Abwägungs- und Beschlussvorschläge zu den Stellungnahmen der Behörden, Verbände und der sonstigen Träger öffentlicher Belange nach § 4 a Abs. 3 BauGB in Verbindung mit § 4 Abs. 2 BauGB und erneute Beteiligung der Öffentlichkeit nach § 4 a Abs. 3 BauGB in Verbindung mit § 3 Abs. 2 BauGB

Bebauungsplan „Schwesternareal“ und 4. Änderung des Bebauungsplans „Mittlerer Nadenberg“

27.05.2023

Erneute Beteiligung der Behörden und der Öffentlichkeit gem. § 4 a Abs. 3 BauGB in Verbindung mit § 4 Abs. 2 BauGB und § 3 Abs. 2 BauGB

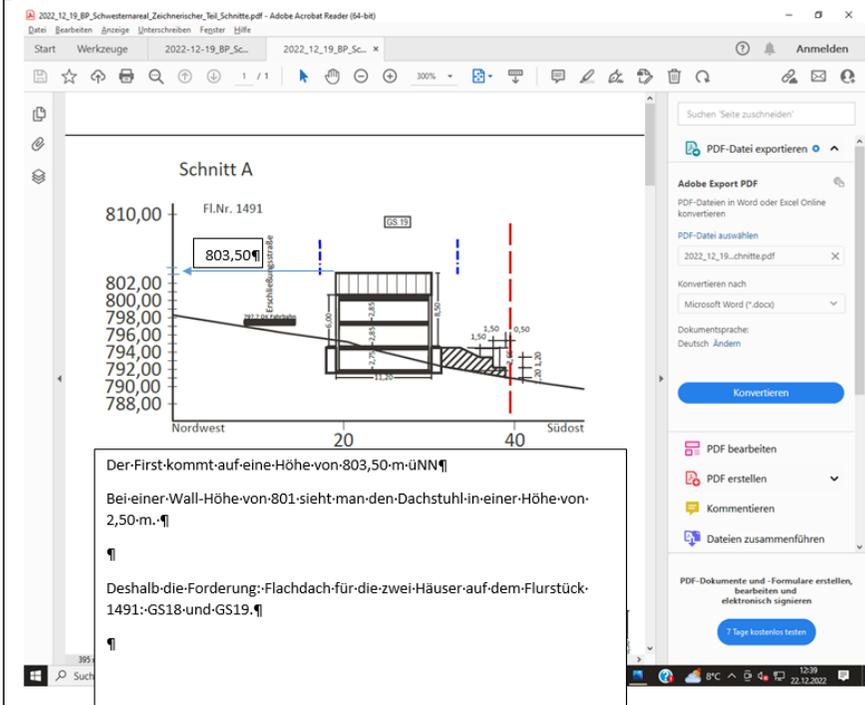
1. Bund Naturschutz in Bayern e. V., Kreisgruppe Lindau, Lotzbeckweg 1, 88131 Lindau (Stellungnahme vom 02.02.2023)	
Anregungen / Bedenken / Hinweise	Abwägungsvorschlag
<p>Jahre künstlich geschaffen. Die als Ausgleich zu erhaltende Grünfläche/Ökokontofläche wird durch die Hangbebauung durch die Gebäude GS 18 und 19 ein für die zu entwickelnde Tier- und Pflanzenwelt unabdingbar notwendiger Korridor geteilt, die geplante Straßenführung deutet bereits jetzt eine weitere Bebauung im Osten an, was zu einer weiteren Reduktion der Wander- und Austauschkorridore für die Ökokontofläche nach sich zieht. Damit wird eine ökologisch wertvolle Insel geschaffen - als Trittsteinbiotop sicherlich begrüßenswert - jedoch der genetische Austausch von vorneherein erschwert. Dies mindert die Entwicklungsfähigkeit dieser Ökokontofläche erheblich.</p> <p>Daher schlagen wir vor, auf die durch Hangsicherungsmaßnahmen ohnehin belasteten Bauflächen GS 18 und 19 zu verzichten oder auf die geplante Ökokontofläche an der Nadenbergstraße angrenzend zu platzieren und stattdessen den Korridor in seiner ganzen Breite zu belassen.</p> <p>2. Die Maßgabe in Punkt 2.5.,einige Bäume möglichst zu erhalten begrüßen wir. Allerdings vermischen wir eine Festsetzung zum „Baumschutz auf Baustellen“, DIN 18920 im Textteil. Dies würde den Erhalt</p>	<p>Sicherungen ist dort eine Bebauung jedoch langfristig in Gänze ausgeschlossen, wodurch die Fläche als Grüninsel wie angesprochen erhalten bleibt.</p> <p>Die festgesetzte Straßenführung folgt der ehemaligen Baustraße für das benachbarte Baugebiet „Feriendorf Süd und erschließt das zwischenzeitlich vollständig bebaute Gebiet. Bezüglich des Korridors für Wildtiere wurde bereits im Rahmen der Abwägung zur frühzeitigen Beteiligung Stellung genommen. Darin wird ausgeführt, dass grundsätzlich nicht nachvollzogen werden kann, welche „Achse für den Wildwechsel“ gemeint sei. Dennoch wird darauf verwiesen, dass auch südlich der geplanten Grundstücke ein außerhalb des Geltungsbereichs liegender Anteil an Grünflächen erhalten bleiben wird. Des Weiteren ist im Bereich westlich des geplanten Grundstücks GS 18 in Verlängerung der bestehenden Tobelfläche eine öffentliche Grünfläche festgesetzt. Sollte tatsächlich der genannte Raum als Korridor für die Wanderungsbewegungen von Wildtieren dienen, bliebe hier auch durch die geplante Bebauung weiterhin Zugang zur geplanten Ökokontofläche erhalten.</p> <p>Zudem wird darauf verwiesen, dass eben gerade durch die Nachverdichtung und Innenentwicklung die freie Landschaft und damit die besonders wertvollen Landschaftsräume an den äußeren Randbereichen der Stadt Lindenberg entlastet werden.</p> <p>Zu 2.: In der Satzung wird entsprechend der Anregung ergänzend klargestellt, dass die als zu erhalten gekennzeichneten Bäume während der Bauzeit durch einen Bauzaun zu schützen, zu sichern, zu pflegen und auf Dauer zu unterhalten sind, sowie abgängige</p>

1. Bund Naturschutz in Bayern e. V., Kreisgruppe Lindau, Lotzbeckweg 1, 88131 Lindau (Stellungnahme vom 02.02.2023)	
Anregungen / Bedenken / Hinweise	Abwägungsvorschlag
<p>dieser Bäume während der Bauphase in erheblicher Weise sicherstellen.</p> <p>3. Die Vorgaben zur Dachgestaltung mit PV-Anlagen begrüßen wir ebenso, weisen aber auf die Blendwirkung von PV-Anlagen hin. Hier Module mit schwacher Blendwirkung zu installieren wäre am Nadenberg mit seiner reichhaltigen Vogelwelt wünschenswert.</p> <p>4. Die Festsetzung in 3.2 zu Einfriedungen mit Durchlasshöhe 0,1 Meter halten wir für zu gering, eine Durchlasshöhe von 0,15 bis 0,2 Meter vom Boden erlaubt den Durchschlupf von Kleinsäugetern erheblich leichter.</p> <p>5. Die Festsetzung in 4.3, auch im privaten Bereich energiesparende und insektenfreundliche Beleuchtung zu verwenden begrüßen wir, wir empfehlen die Festsetzung von eingekofferten warmweißen LED-Leuchtmitteln. Sie sind die derzeit am insektenfreundlichsten Leuchtmittel.</p> <p>Die Gefahr des Vogelschlages an großen Fensterflächen halten wir für besonders groß und vermischen daher die Festsetzung zur Verwendung von vogelschlagsicherem Glas oder eine Begrenzung von Fensterflächen. Inzwischen ist auch bekannt, dass sogar Fledermäuse große Glasflächen mit ihrem Ultraschall-Ortungssystem nicht klar erkennen und es</p>	<p>Bäume gleichartig zu ersetzen sind (Stammumfang mind. 16 cm). Dabei wird auf die DIN 18920 „Baumschutz auf Baustellen“ verwiesen.</p> <p>Zu 3.: Der Hinweis wird zur Kenntnis genommen.</p> <p>Zu 4.: Der Hinweis wird zur Kenntnis genommen. Die Durchlasshöhe wird redaktionell auf mind. 0,15 m angepasst.</p> <p>Zu 5.: Die Hinweise werden zur Kenntnis genommen. In Kap. 2.7 Sonstige Festsetzungen wird auf der Grundlage von § 9 Abs. 1 Nr. 20 BauGB aufgenommen, dass Außenbeleuchtungen ausschließlich in insektenfreundlicher Ausführung (z.B. LED, warm weiß, gekoffert, nach unten gerichtete Leuchtstrahlung) zulässig sind sowie dass Außenbeleuchtungen auf das notwendige Minimum zu reduzieren sind.</p> <p>Zur Verminderung des Kollisionsrisikos für Vögel wird in Kap. 4.3 ein entsprechender Hinweis durch Text aufgenommen.</p>
